WOJEWÓDZKIE CENTRUM SZPITALNE

DEZ/885/2025

**Dostawa wyrobów medycznych specjalistycznych
na potrzeby Pracowni Hemodynamiki, Pracowni Elektrofizjologii
oraz Pracowni Badań i Zabiegów Naczyniowych
NR REFERENCYJNY: ZP/PN/15/03/2025**

TREŚĆ PYTAŃ I ODPOWIEDZI NA PYTANIA WYKONAWCÓW

Pakiet 7 poz. 1

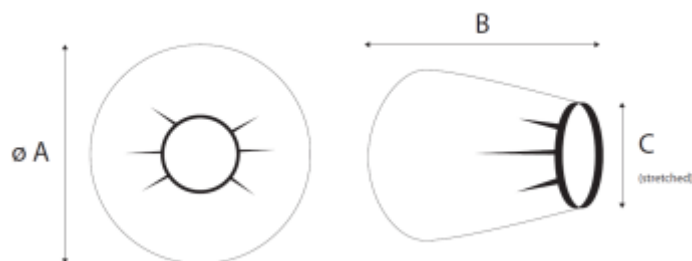
Czy Zamawiający dopuści zaoferowanie osłony na sprzęt medyczny o wymiarach A-56 cm, B-40 cm, C-80 cm, pozostałe wymogi SWZ bez zmian?

Odpowiedź: Zgodnie z SWZ.

Pytanie Nr 3**Pakiet 7 poz. 1**

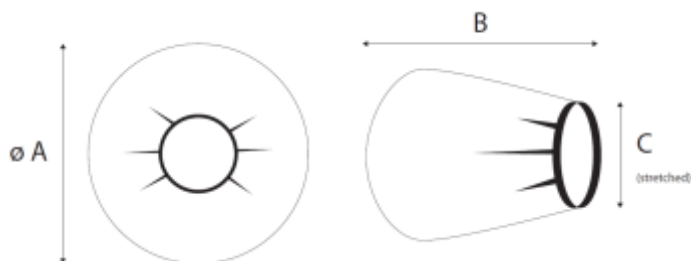
Czy Zamawiający dopuści zaoferowanie osłony na sprzęt medyczny o wymiarach A-72 cm, B-60 cm, C-120 cm , pozostałe wymogi SWZ bez zmian?

Odpowiedź: Zgodnie z SWZ.
